DETERMINAZIONE DEL DIRIGENTE SERVIZIO VIA E VINCA 28 marzo 2017, n. 41

DLgs 152/06 e ss.mm.ii, L 241/90 e ss.mm.ii, LR 11/01 e ss.mm.ii. Procedura di ottemperanza delle prescrizioni ambientali di cui al provvedimento di Valutazione di Impatto Ambientale n. 289/2015 per il progetto della "Strada regionale n. 8 – Nuovo Progetto di Variante 1° lotto – 1° e 2° stralcio".

Proponente: Regione Puglia.

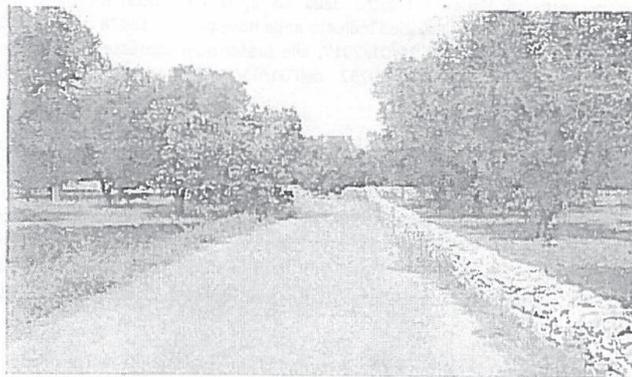
Con riferimento alla prescrizione che richiede *"la realizzazione di nuove complanari e strade di servizio con caratteristiche analoghe a quelle esistenti e delimitate da muretti a secco costruiti secondo le forme tradizionali o da bordure vegetazionali con elementi della flora locale"*, nella *Relazione di ottemperanza RO_1* di progetto, si legge che *"le caratteristiche dei tratti di complanare di nuova realizzazione sono analoghe a quelli esistenti con delimitazione di muretti a secco o bordure vegetazionali con specie autoctone"*, riportando la seguente immagine:

Planimetria n. 1

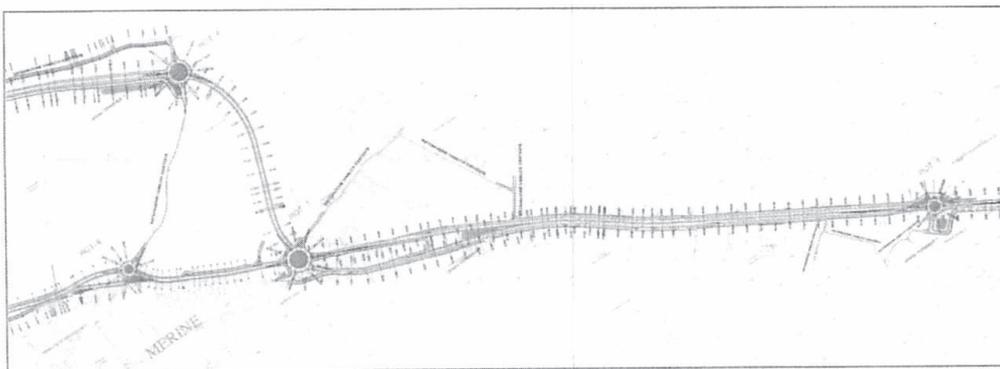
La verifica di ottemperanza riguarda il 1° stralcio che va dalla Tangenziale di Lecce fino alla rotonda di Strudà (Vernole) già realizzata; nella DD 289/15 si esprimeva "... parere favorevole di VIA a condizione che vengano ottemperate da parte del Direttore dei Lavori e del RUP del Servizio LL.PP. tutte le prescrizioni e gli adempimenti riportati in narrativa e nel seguente allegato che costituisce parte integrante del presente provvedimento:
